Bijlage bij besluit
Z2021-006233-V1

Belcrumhuis te Breda

Beoordeling brandveiligheid

Documentnummer 1906-1-03

Foto 1

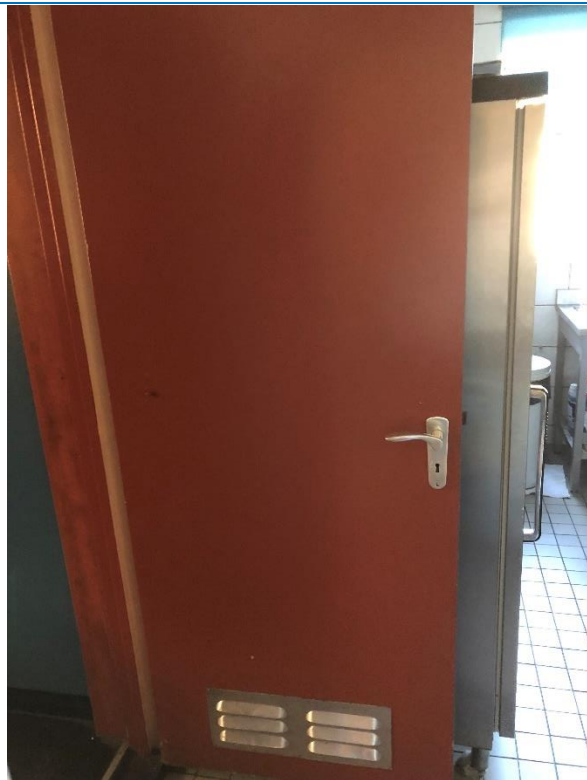
Houten kozijn met in het zijlicht een houten plaat. De exacte opbouw van het deurblad is niet bekend. Bij verhitting opschuimende strips ontbreken. De deur is voorzien van een deurdranger, maar sluit niet volledig. De deur is naar verwachting onvoldoende brandwerend.

In de voorgestelde brandcompartimentering is het niet noodzakelijk om de deur te vervangen.

Foto 4:

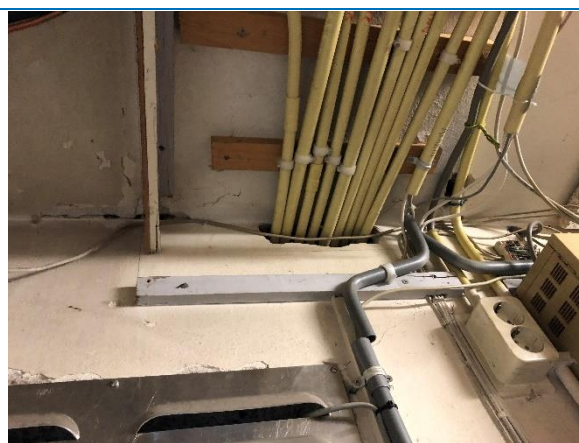
Doorvoeringen niet brandwerend afgewerkt.

In de voorgestelde brandcompartimentering is het niet noodzakelijk om de doorvoering brandwerend af te werken.

Foto 10:

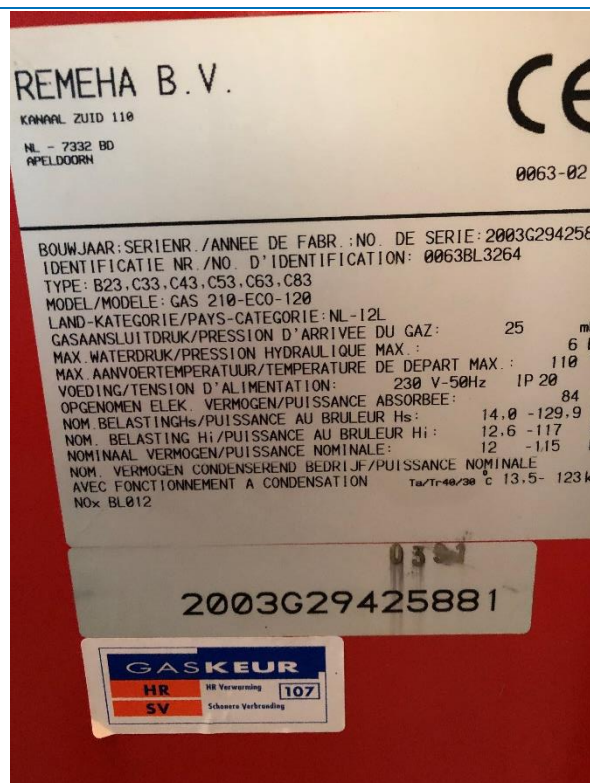
Het stooktoestel in de technische ruimte, van het type Remeha Gas 210 ECO PRO heeft een nominale belasting van 129,9 kW.
